# PROLUNGAMENTO DELLA S.S. n°9 "TANGENZIALE NORD di REGGIO EMILIA" NEL TRATTO DA S. PROSPERO STRINATI A CORTE TEGGE

## PROGETTO ESECUTIVO

<b>FA 005</b>		<b>F - PROGETTO IDRAULICO</b>			
		<b>FA - RELAZIONI</b>			
		<b>Relazione idraulica Torrente Quaresimo</b>			
CODICE PROGETTO PROGETTO    LIV. PROG.    ANNO COBO    E    1701		NOME FILE T00ID00IDRRE01.dwg		REVISIONE C	SCALA:
CODICE ELAB. T00ID00IDRRE05					
C	EMISSIONE A SEGUITO DI ISTRUTTORIA INTERNA ANAS	DICEMBRE 2018	ING. PEZZULLA	ING. INCECCHI	ING. BAJETTI
B	EMISSIONE A SEGUITO DI RAPPORTO INTERMEDIO DI VERIFICA	OTTOBRE 2018	ING. PEZZULLA	ING. INCECCHI	ING. BAJETTI
A	PRIMA EMISSIONE	GIUGNO 2018	ING. PEZZULLA	ING. INCECCHI	ING. BAJETTI
REV.	DESCRIZIONE	DATA	REDATTO	VERIFICATO	APPROVATO

La presente relazione costituisce integrazione alla Relazione 7.1 del progetto definitivo (Relazione idrologico e idraulica: gestione delle interferenze idrauliche) in ottemperanza alle osservazioni riportate nel parere del Consiglio Superiore Lavori Pubblici (CSLLPP) ed alle osservazioni riportate nel Decreto di Compatibilità ambientale VIA numero di registrazione 0000102 del 27/04/2016; in particolare, gli aggiornamenti introdotti nel proget

FIGURA 1 – PARTICOLARE DELLE DIFESE SPONDALI PREVISTE SOTTO L'OMBRA DEL PONTE E FUORI

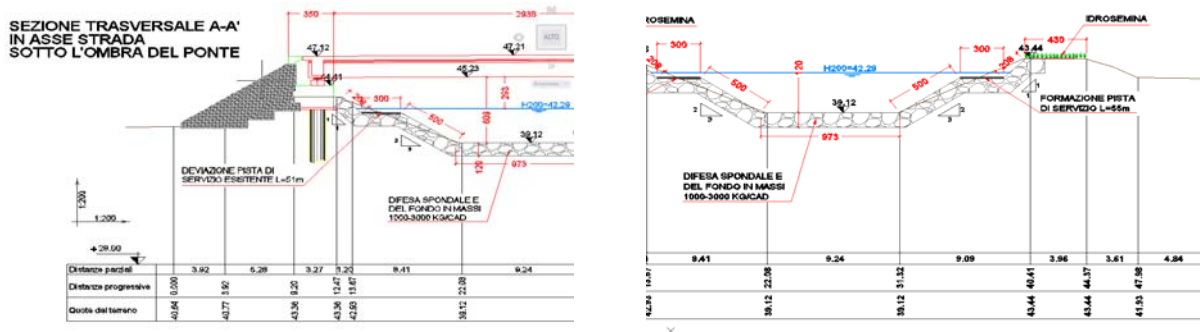
*2) "Come per l'attraversamento sul Torrente Modolena, la protezione prevista per il fondo e per le sponde (massi di cava non gelivi del peso di 100-300 kg/cad, intasati con terreno di sterro) non pare essere adeguata a garantire la stabilità della sezione, essendo da temere il rapido dilavamento del terreno d'intasamento e il suo conseguente dissesto. La scogliera va in ogni caso verificata al fondo e sulla sponda, essendo diverse le condizioni di stabilità nei due casi. Devono inoltre essere previsti interventi opportuni per evitarne lo scalzamento a monte e a valle".*

L'osservazione è stata recepita nelle fasi progettuali; si è pertanto deciso di adottare massi di classe superiore da 1000-3000 kg/cad, così come suggerito anche nelle osservazioni del Consorzio di Bonifica dell'Emilia Centrale.

La scogliera è stata anche verificata al fondo e sulla sponda, considerando l'incipiente movimento e rotolamento; la verifica è riportata nel successivo paragrafo 8 della presente relazione. Infine, sono stati previsti, sia a monte, sia a valle, opportuni interventi di intestatura al fondo e sulla sponda per evitarne lo scalzamento, tramite taglioni.

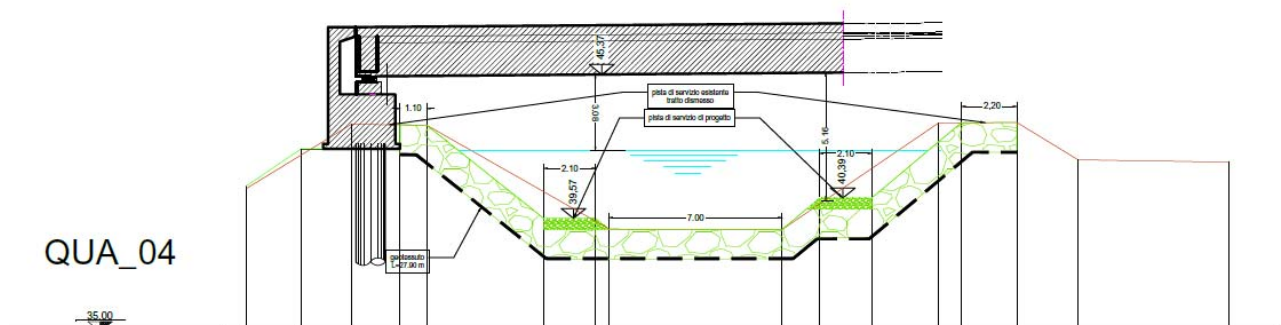
*".....Nuovamente si sottolinea l'insufficienza, perlomeno formale, di fissare le portate di piena facendo riferimento al "Progetto speciale Valutazione delle Piene (VAPI)", sviluppato sulla base di dati idrologici ormai vecchi più di 5 lustri. Il dato di portata bicentenaria assunto per le verifiche va di necessità verificato ed eventualmente rivalutato sulla base dei più recenti dati disponibili."*

Si è ritenuto di utilizzare i valori delle portate di piena del Progetto Vapi perché, come riportato nel paragrafo 2.1.1 della presente relazione e nelle note di chiarimenti dei progettisti alle osservazioni del consiglio superiore lavori pubblici, tali valori si sono rivelati più cautelativi rispetto a quelli riportati nel PTCP di Reggio Emilia (per il tracciamento delle fasce fluviali utilizzate anche nel PAI) derivanti dall'analisi idrologica condotta secondo le procedure previste dal PAI mediante l'utilizzo del metodo razionale.
